**Kõrvaltingimuse sisulise täitmise hindamiseks vajasite täiendavat teavet, eelkõige äravoolukraavi toimivuse kohta. Täpsustan alljärgnevat:**

#### **Palusite täpsustada ja esitada täiendavad andmed vee liikumise suundade kohta:**

Joonis 1 Äravoolukraavi asendiplaan

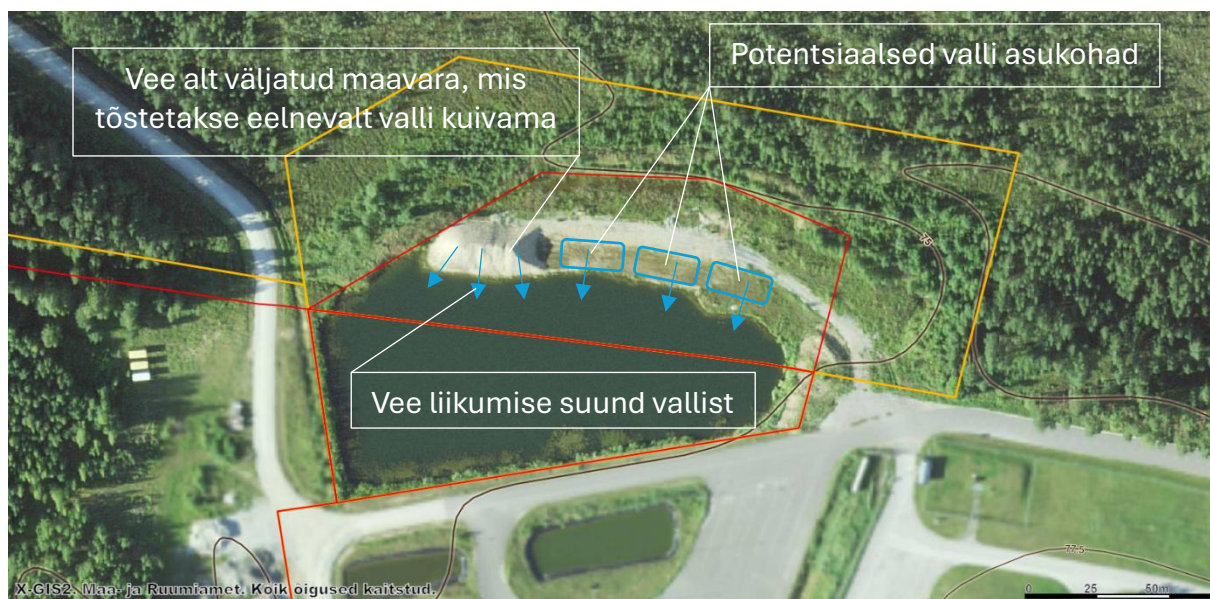
- Palume lisada olemasoleva äravoolukraavi asendiplaan ning kraavi kirjeldus (laius, sügavus, hinnanguline lang). Äravoolukraavi keskmine pealtlaius on vastavalt 2023-2025. aasta markšneiderimõõdistamise ja LiDAR andmetele ~4-5 m, sügavus ~1,1 m ning lang jääb vahemikku 0,8-3,8 ‰. Lang on suurim karjääri lääneservaga külgneval lõigul ning väikseim Kaanjärve ojas. Vastavalt maaparandussüsteemi projekteerimismõõdistamiskeskusele on eesvoolu vähim lubatud põhja lang 0,3 ‰ ning kuivenduskraavi põhja lubatud vähim lang 0,5 ‰. Kalajärve III liivakarjääriga külgnevas osas (läänes) asuv kuivenduskraav on rajatud Keskpõlügeni teeninduskeskuse tarbeks ehitusloa (ehitusregistri dokumendi nr 1512219/00646) alusel. Äravoolukraavi asendiplaan on esitatud joonisel 1.
